ZMIANY NIEISTOTNE

Zmiany nieistotne w rozumieniu art. 36a ust. 5 ustawy Prawo budowlane

JANUS Architektura sp. z o.o. Zakrzewo 254-33 003 Podłęże tel.: 609 029 253	LOKALIZACJA miejscowość: Węgrze Wielkie powiat: Wielicki gmina: Wieliczka obręb: 0028 Węgrze Wielkie działka nr: 2024/3, 2024/3
INWESTOR Dream Home Development sp. z o.o. ul. Drogowców 6 32-400 Mysienice	
NAZWA Budowa 4 budynków mieszkalnych jednorodzinnych dwukolowych w zabudowie bliźniaczej wraz z inst. wew.: eNN; wod.-kan., gaz., c.o., went. mechaniczną oraz inst. zew.: eNN, kan. sanitarną, kan. deszczowej z 4 szczelnymi zbiornikami na wody opadowe, dojciami, dojazdem i zagospodarowaniem terenu na działkach 2024/2 oraz 2024/3 w miejscowości Węgrze Wielkie, obręb 0028	
RYSUNEK	Rzut piętra 1 - bud. 3 i 4
NR RYS. A.02	SKALA 1 : 100
PROJEKT ARCHITEKTONICZNY	BRANŻA architektura
OPRACOWANIE	FAZA projekt budowlany
FORMAT WYDRUKU	DATA październik 2023
mgr inż. arch. Paweł Malus mgr inż. arch. Joanna Lipsa inż. arch. Karol Daraz

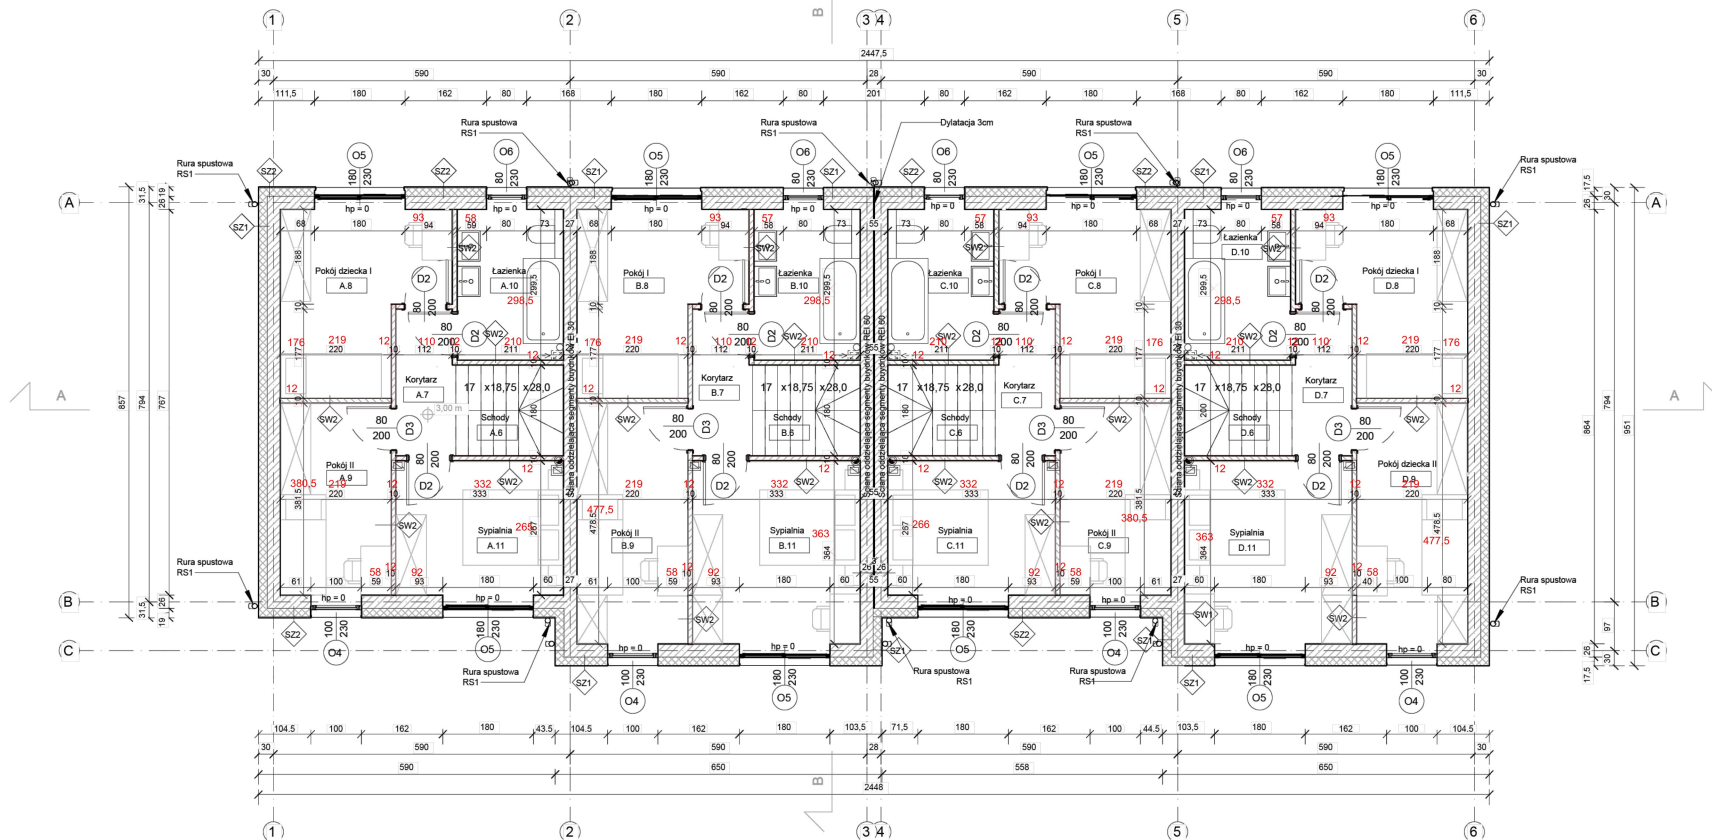
- Zastosowanie pustaka szalunkowego w ścianie fundamentowej.
- Zastąpienie chudego betonu na beton C20/25 wraz z siatką stalową 6mm oczko 10x10 cm – podłoga na parterze.

- Zmiana lokalizacji wylazu dachowego.
- Zmiana kominów wentylacyjnych (nad dachem) na systemowe nawiewy w dachowe.
- Usunięcie stopni kominiarskich z dachu.

- Zmiana okien – z kwatry 2 m wraz z balustradą francuską szklaną na kwatery dzielone.
- Zmiana wykończenia elewacji – tynk + boniowanie.
- Rezygnacja z oświetlenia liniowego LED na elewacji.

- Wykonanie zabudowy GK strychu.
- Zmiana wysokości sufitów podwieszanych na 1 piętrze z 2,70m na 2,65.
- Rezygnacja z przyłącza gazu i z kotła gazowego.

- Ogrzewanie budynków poprzez powietrzną pompę ciepła.
- Zmiana poziomu nadproży drzwi wejściowych z 230 cm na 210 cm
- Zmiana lokalizacja kominu wentylacji grawitacyjnej

- Zmiana materiału wykonania ścian działowych oraz ich łącznej grubości na 12 cm
- Zmiana grubości warstwy izolacji akustycznej i termicznej pomiędzy piętrami a strychem na 30 cm wełny mineralnej
